令和5年12月6日 全員協議会

奈良市環境清美工場焼却施設大規模回収工事について 配布資料

奈良市環境清美工場既存建物の建屋構造確認に係る通知について

ダイオキシン削減対策工事 図面・構造計算書 相違点について

台盤基礎位置(建屋床梁にプラント機器重量及び台盤重量を伝達している箇所)

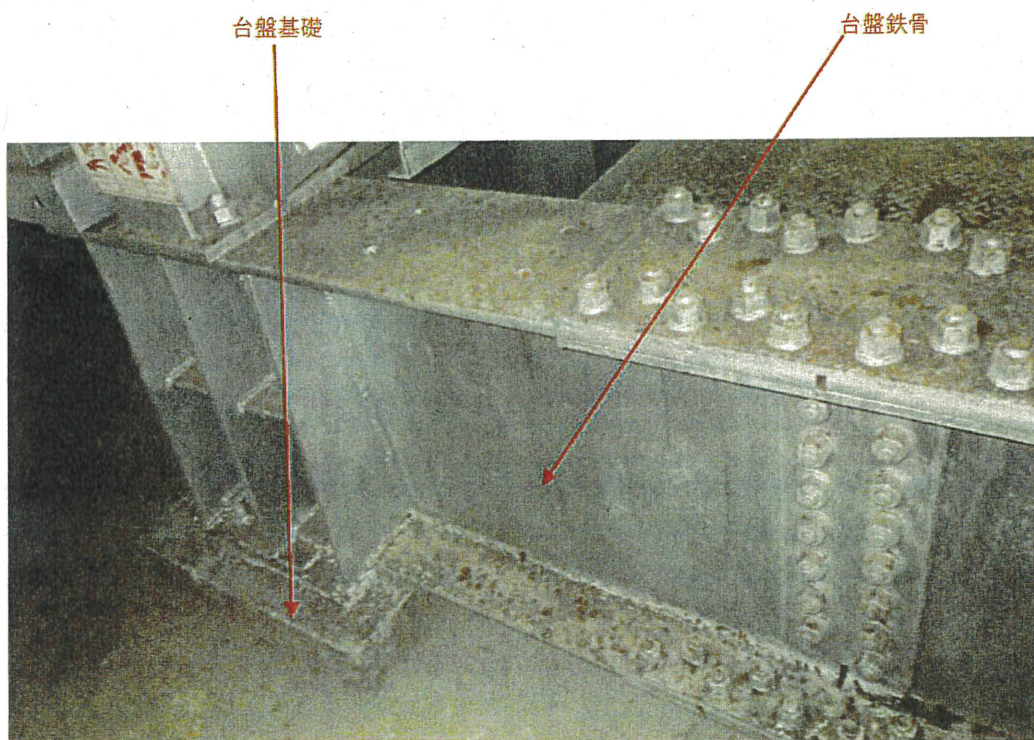
台盤重量算定根拠 まとめ

①鉄骨重量 [t]	チェッカープレート+山形鋼		合計 (①+②+③) [t]
		②重量 [t]	③積載荷重 [t]	
3号炉	7.78	3.36	16.21	27.35
4号炉	8.15	2.44	11.77	22.36
3号炉、4号炉 合計				49.71

構造計算書P328より抜粋

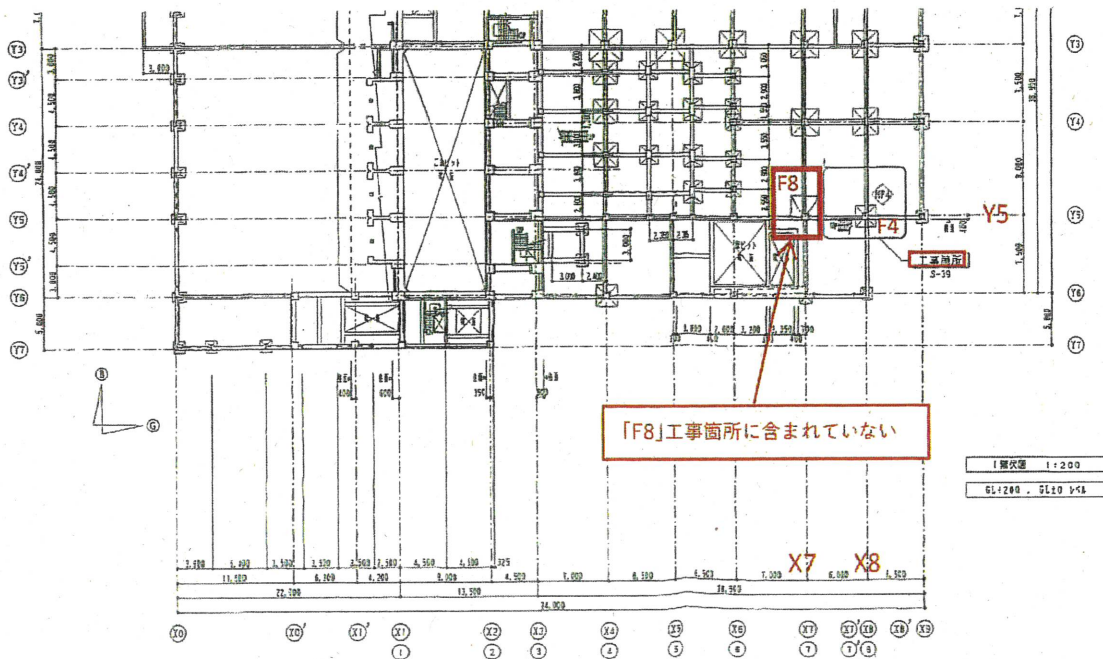
構造計算書において、建屋基礎「F8(Y5X7)」はNG(補強必要)との結果になっています。

しかし、図面において、建屋基礎「F8」の補強は明記されていません。

そこで、図面が正であれば構造計算書と相違があるので、建屋の安全性の確認ができません。

F4 (Y5 X8) 2.100 x 2.100

$$\Sigma N_c = 102.09$$

$$N' = 102.09 - 10.58 = 91.51 > 78.4 \quad \boxed{NG}$$

$$\sigma' = 91.51 / (2.1 \times 2.1) = 20.8 \quad \text{別紙}$$

F8 (Y5 X7) 2.600 x 2.300

$$\Sigma N_c = 125.84$$

$$N' = 125.84 - 14.35 = 111.49 > 102.4 \quad \boxed{NG}$$

構造計算書において「F4」「F8」はNG(補強必要)となっています。

図面 1階伏図より抜粋

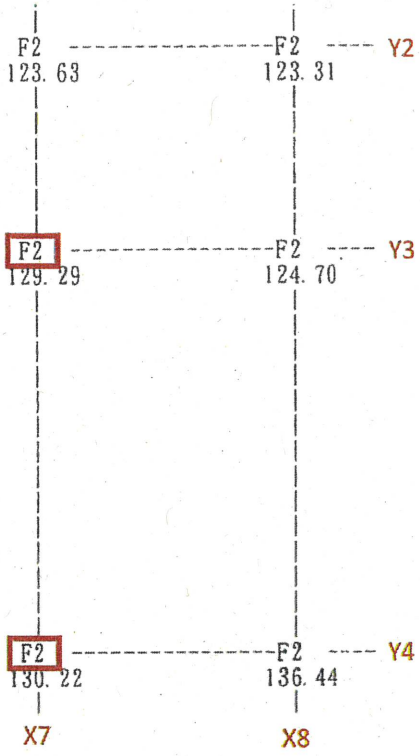
図面において「F4」は工事範囲(基礎補強)となっていますが、「F8」は補強なしとなっています。

構造計算書P328より抜粋

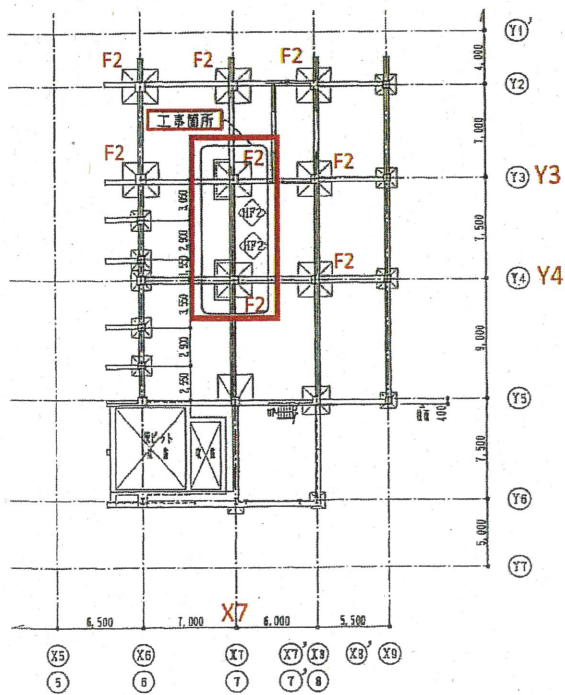
構造計算書において、建屋基礎「F2」8箇所のうち、Y3X7及びY4X7の2箇所は補強必要なしとの結果になっています。

しかし、図面では上記2箇所は補強する内容になっています。

そこで、図面が正であれば構造計算書と相違があるので、整合性の確認ができません。

F2 (Y4.X8) 2.600×2.600
 $\Sigma N_L = 106.88$
 $N = 106.88 - 16.22 = 90.66 < 128.0$ **OK**

F2の中で一番軸力が大きいY4X8(136.44)で検討を行い、OK(補強無し)との結果になっている。
 よって、Y4X7及びY3X7の建屋基礎「F2」も補強無しと判断できます。

竣工図(2002.03) S-39'より抜粋

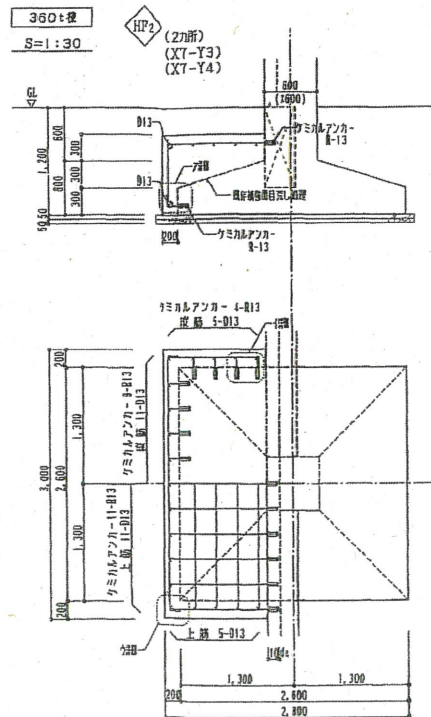
共通事項
 工事箇所
 HP : 補強基礎を示す。
 1層伏図 1:200
 GL±200, GL±0 以下

構造計算書P2より抜粋

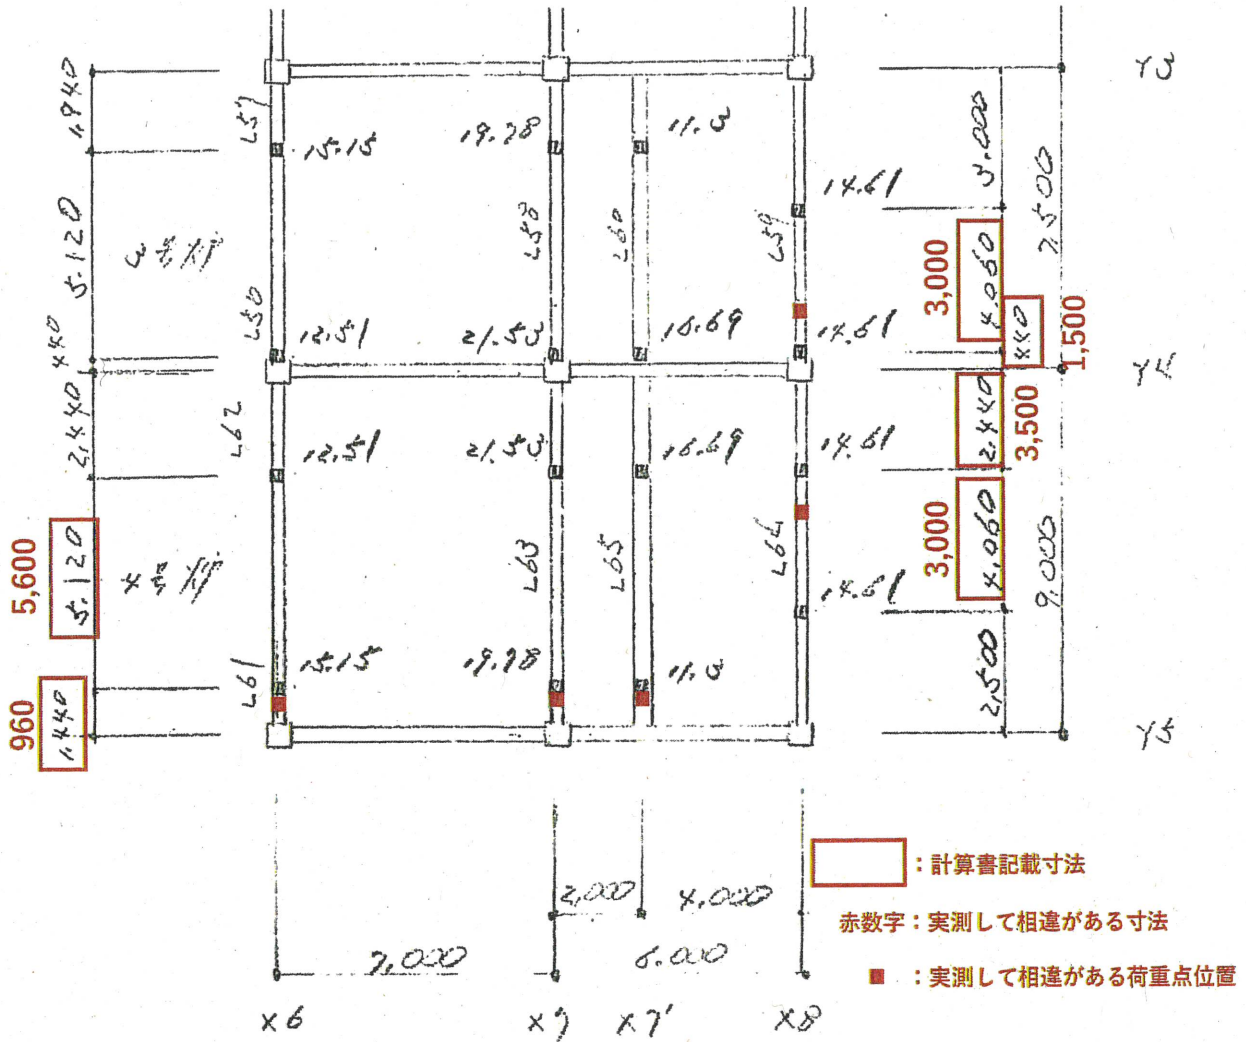
構造計算書に記載されている荷重点の通り芯からの距離寸法が現地実測した寸法と相違があります。
 そこで、実測した寸法が正であれば構造計算書と相違があるので、整合性の確認ができません。

上記3点の相違を反映した最新の構造計算書の確認、又は再計算が必要と考えます。

台盤および機器配置図

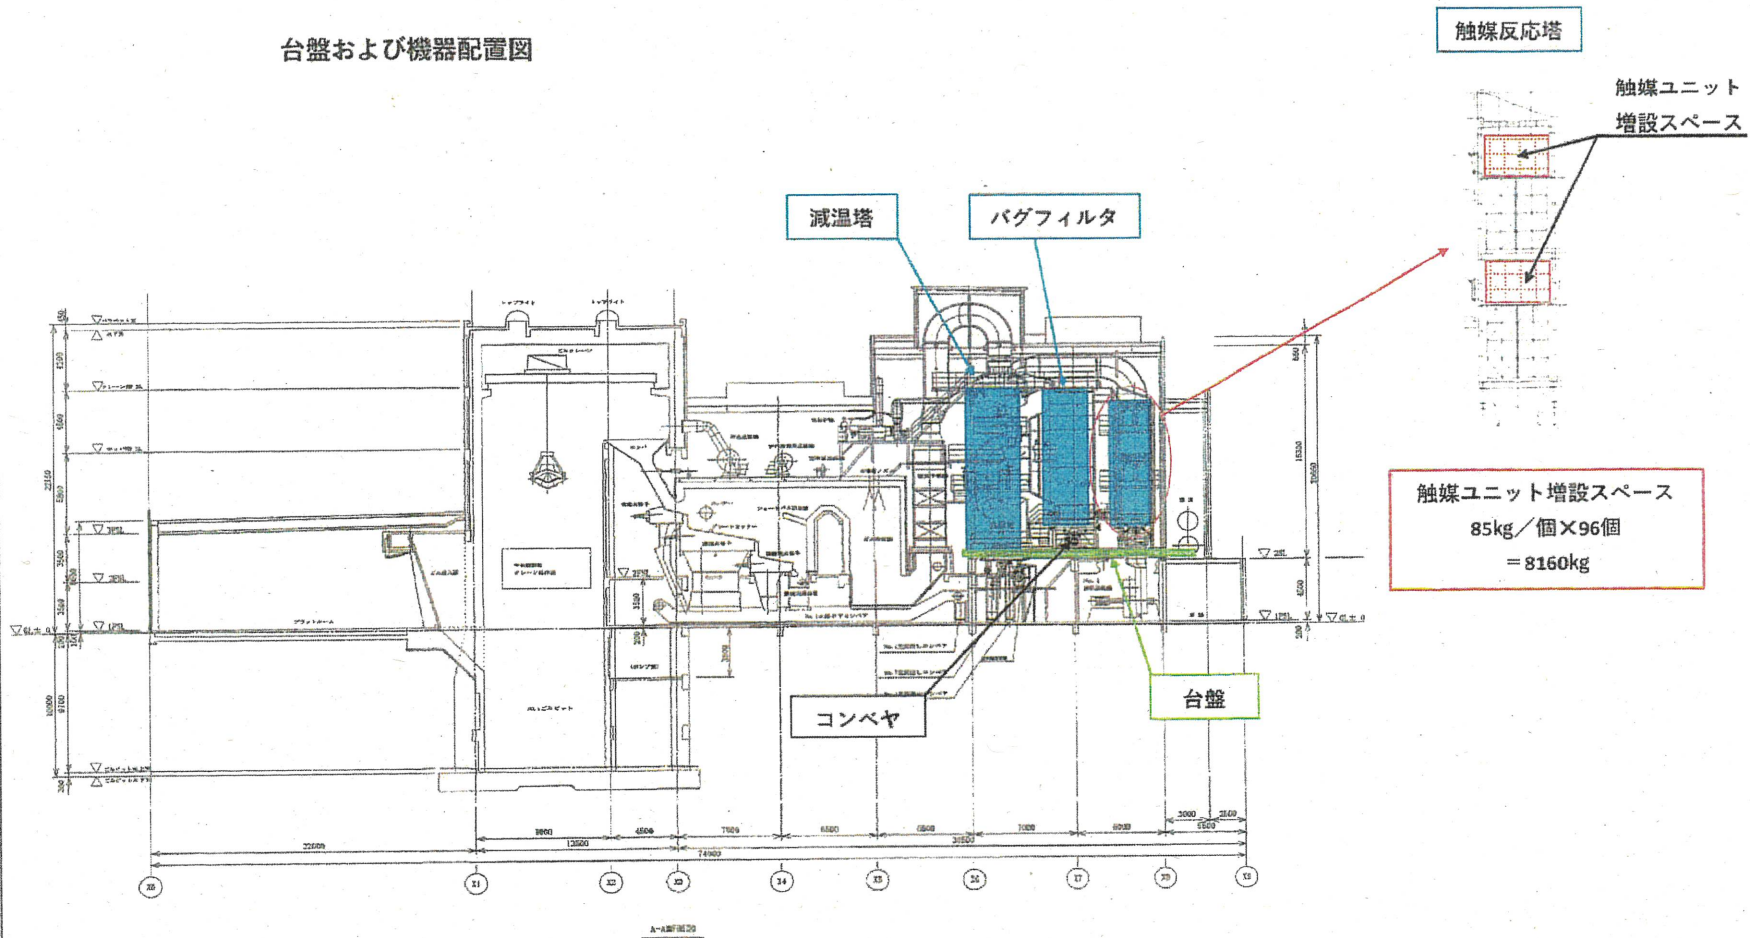
- ※¹ 機器内部に付着する飛灰の想定量
- ※² 触媒反応塔の触媒ユニット増設可能見込重量 (添付図参照)
- ※³ 台盤床面への積載可能重量 (床面横当たり180kg/m²として算出)
(2, 3, 4号炉用も同様)

触媒ユニット増設スペース
85kg/個×96個
= 8160kg

見直した荷重条件により再度構造計算を進めており、速やかにご報告させていただきます。対策内容については弊社よりご提案させていただき、奈良市様とご協議いただいたうえで対策工事を実施させていただきます。対策工事に要する費用(対策工事によって発生した損害を含む)は弊社にて負担いたします。また、ダイオキシン対策工事全体について他に不備がないか、再確認の作業も実施させていただき、ご報告させていただきます。
